## ELEMENTS DE REPONSE AUX AVIS CDNPS, CDPENAF, MRAE ET AVIS DES PERSONNES PUBLIQUES ASSOCIEES

La commune de Larmor-Plage a bien pris connaissance de l'avis de la MRAe consultée dans le cadre de la révision générale de son Plan Local d'Urbanisme.

Espaces Boisés Classés sur le secteur du Menez tel que présentés en séance CDNPS  
du 19/11/2022 :

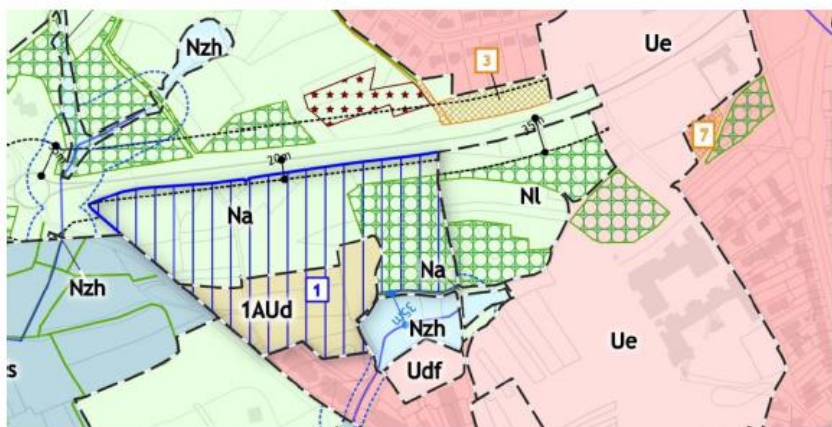
La CDNPS s'est réunie le 19 novembre et a émis un avis favorable au projet présenté, sous les réserves suivantes concernant le plateau du Menez :

- pas de modification pour la partie OAP (ouest),
- pour la partie est concernée par le futur complexe sportif, l'identification des espaces boisés en EBC est à définir en concertation avec la DDTM, sur la base d'une proposition de délimitation transmise par la mairie.

La commune a pris acte de cet avis et, avec validation de la DDTM, a intégré de nouvelles protections EBC à son règlement graphique (2,6 hectares supplémentaires) :

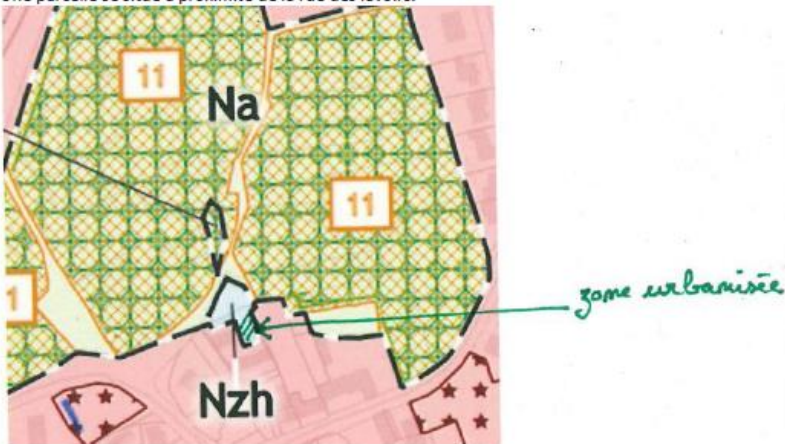
Nous demandons donc que la rédaction soit modifiée comme suit :

→ La rédaction du règlement écrit sera ajustée en conséquence.

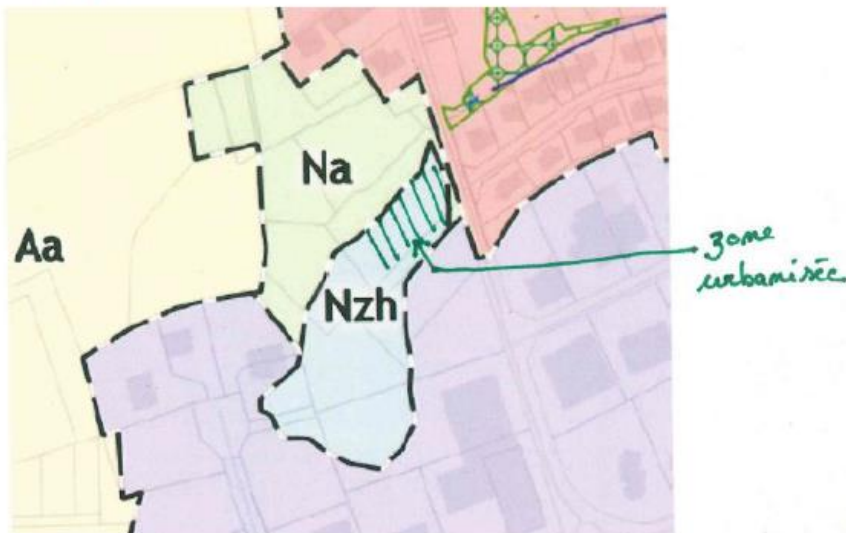
- Une parcelle se situe à proximité de la rue des lavoirs.

→ Ces ajustements seront reportés sur le règlement graphique ainsi que sur l'inventaire des zones humides et cours d'eau faisant partie du dossier « Annexes » du PLU.

**Proposition faite par la commune sur le secteur, au regard des remarques formulées par la CDNPS du 19/11/2021 :**

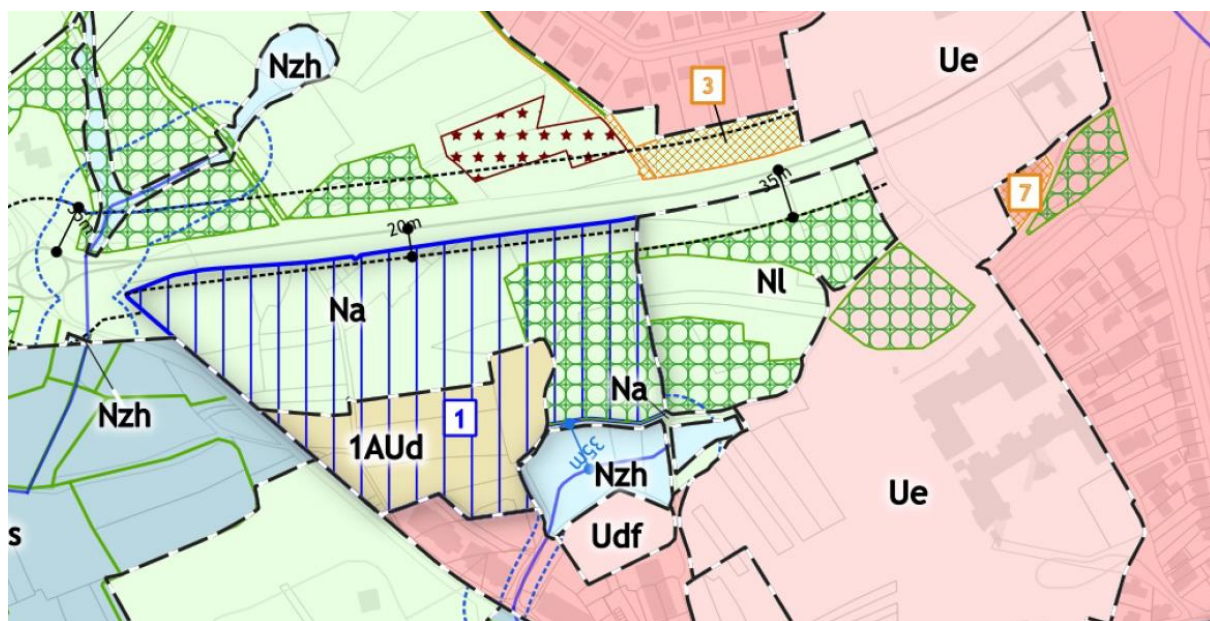
- pas de modification pour la partie OAP (ouest),
- pour la partie est concernée par le futur complexe sportif, l'identification des espaces boisés en EBC est à définir en concertation avec la DDTM, sur la base d'une proposition de délimitation transmise par la mairie.

**Cette proposition correspond à environ 2,6 hectares supplémentaires classés au titre des Espaces Boisés les plus significatifs de la commune.**
